CONCEPTO TÉCNICO SOBRE NECESIDAD DE ESTUDIOS DETALLADOS DE AMENAZA Y RIESGO POR FENOMENOS DE REMOCIÓN EN MASA DENTRO DEL TRÁMITE DE LICENCIA URBANÍSTICA	Código:	GPR-FT-10
		Versión:	04
		Fecha de revisión:	21/06/2011

1.1 CONCEPTO TÉCNICO No. CT:	7291
1.2 ÁREA:	Análisis y Mitigación del Riesgo
1.3 COORDINACIÓN:	Estudios y Conceptos Técnico
1.4 REFERENCIA CRUZADA RADICADO FOPAE:	2014ER1706
1.5 RESPUESTA OFICIAL No.	RO-68525

2.1 SOLICITANTE:	Mario Fernando Navarro
2.2 PROYECTO:	Calle 69A Sur No.11B-85 Este
2.3 LOCALIDAD:	4 – San Cristóbal
2.4 UPZ:	51 – Los Libertadores
2.5 BARRIO O SECTOR CATASTRAL:	Los Pinos
2.6 DIRECCIÓN:	Calle 69A Sur No.11B-85 Este
2.7 CHIP:	AAA0145ANRJ
2.8 MANZANA CATASTRAL:	77
2.9 PREDIO CATASTRAL:	14
2.10 ÁREA (Ha):	0.0314 (*)
2.11 FECHA DE VISITA:	Febrero 18 de 2014

Figura 1. Localización general del proyecto ubicado en el predio de la Calle 69A Sur No.11B-85 Este, en el Plano Normativo de Amenaza por Remoción en Masa del POT (Decreto 364 de 2013), el cual se encuentra en Amenaza Media.

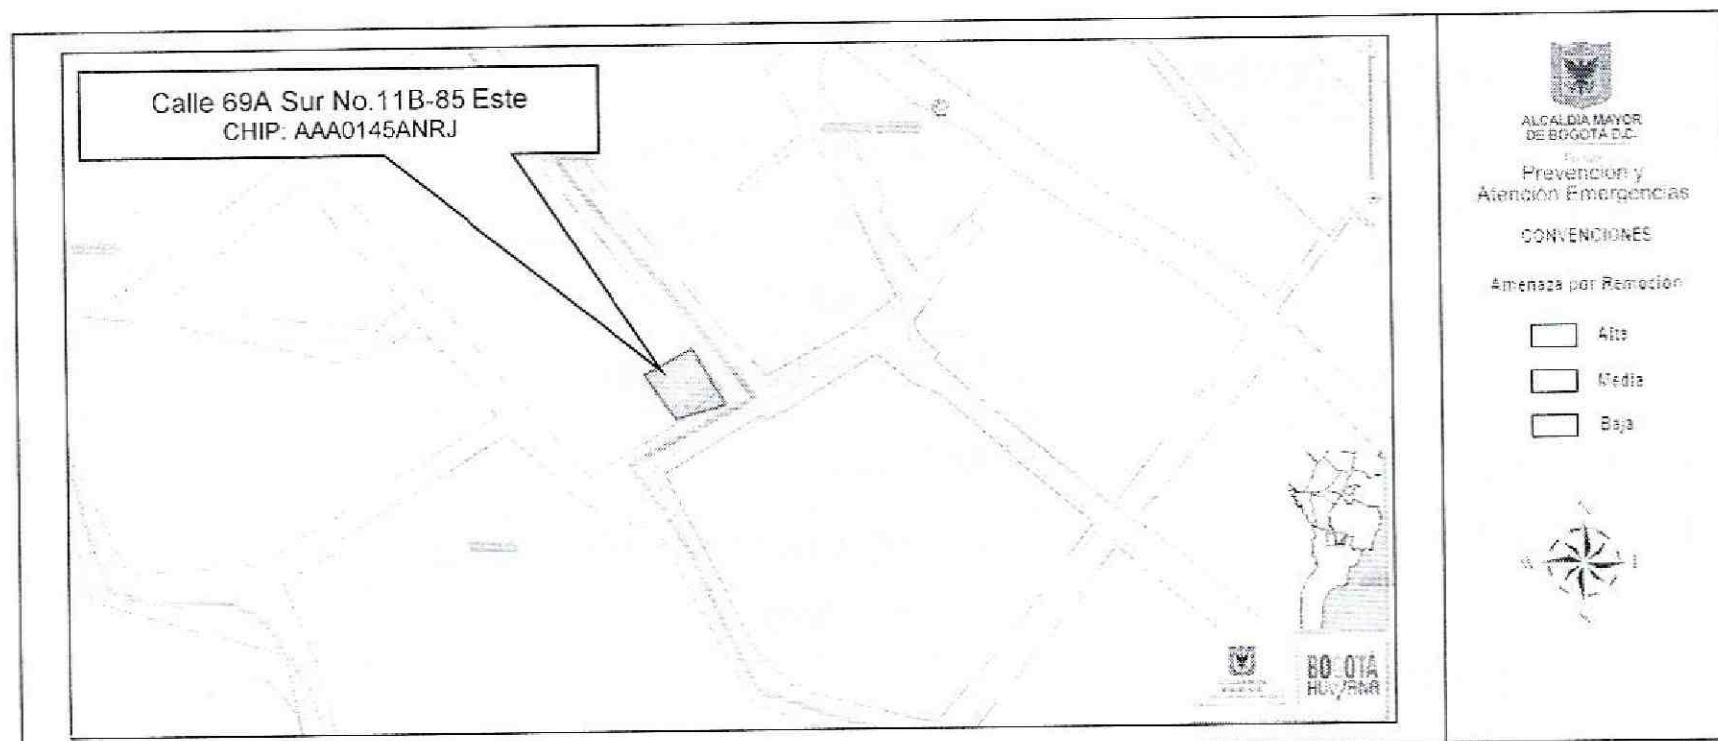
Conforme con el plano normativo de "Amenaza por Remoción en Masa" del Plan de Ordenamiento Territorial de Bogotá-POT, el sector en el que se localiza el proyecto ubicado en el predio de la Calle 69A Sur No.11B-85 Este, de la Localidad de San Cristóbal, se encuentra en una zona de Amenaza Media por procesos de remoción en masa (Figura 1).
